Autorité environnementale

**Avis délibéré de l’Autorité environnementale
sur l’aménagement du quartier de la gare à
Ambérieu-en-Bugey (01)**

n°Ae : 2025-148

Figure 2 : localisation des différents aménagements (source : dossier)

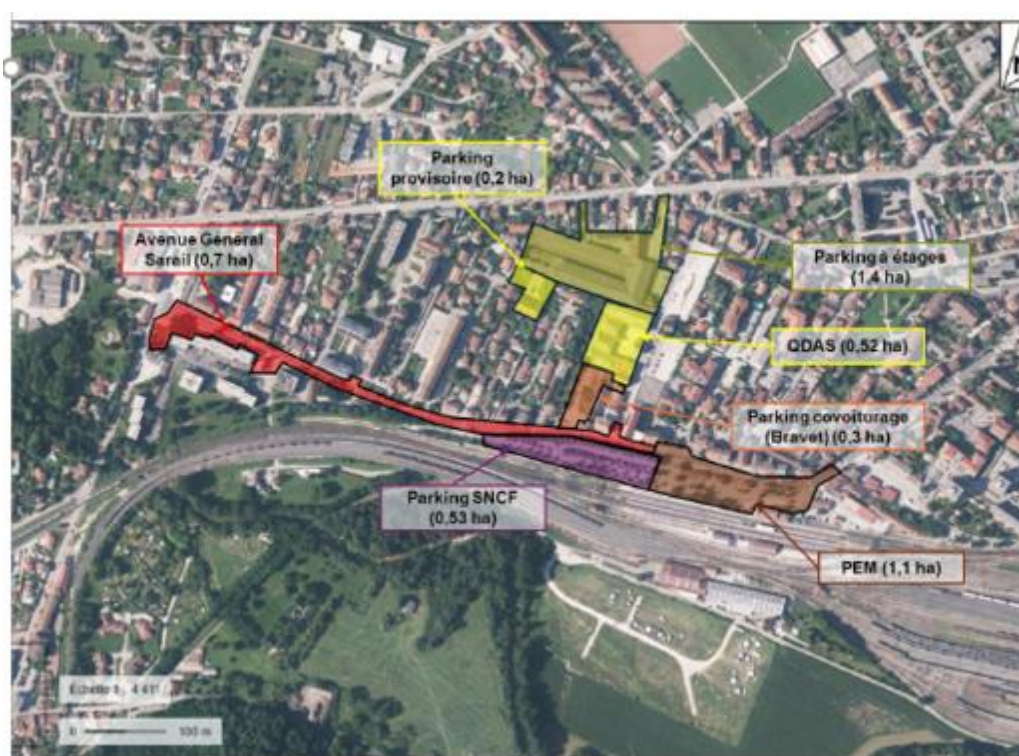
Il a été indiqué aux rapporteurs qu'une parcelle supplémentaire faisait l'objet d'une déclaration d'utilité publique pour créer un cheminement en « modes actifs », en particulier piéton, pour créer un raccourci piéton accès entre les parkings situés au nord du projet (QDAS et relais) et la gare ; l'aménagement serait aussi largement végétalisé. Cette opération devrait être incluse dans le projet.

- ***compléter le dossier par la présentation des aménagements cyclables : pistes cyclables sur le site du projet et leur articulation avec la vision d'ensemble des aménagements cyclables existants envisagés sur le territoire communal, places - vélo prévues –dans les différents parkings et l'avenue du Général Sarrail, et par la présentation de l'opération d'aménagement d'un cheminement en « modes actifs » entre les parkings situés au nord et la gare,***
- ***présenter de manière plus complète les aménagements réalisés sur l'avenue du Général Sarrail à l'occasion du projet,***
- ***compléter le dossier avec un planning d'ensemble des travaux et un tableau récapitulatif des coûts prévisionnels du projet, ainsi qu'avec un bilan d'ensemble de l'évolution du taux d'imperméabilisation des emprises.***
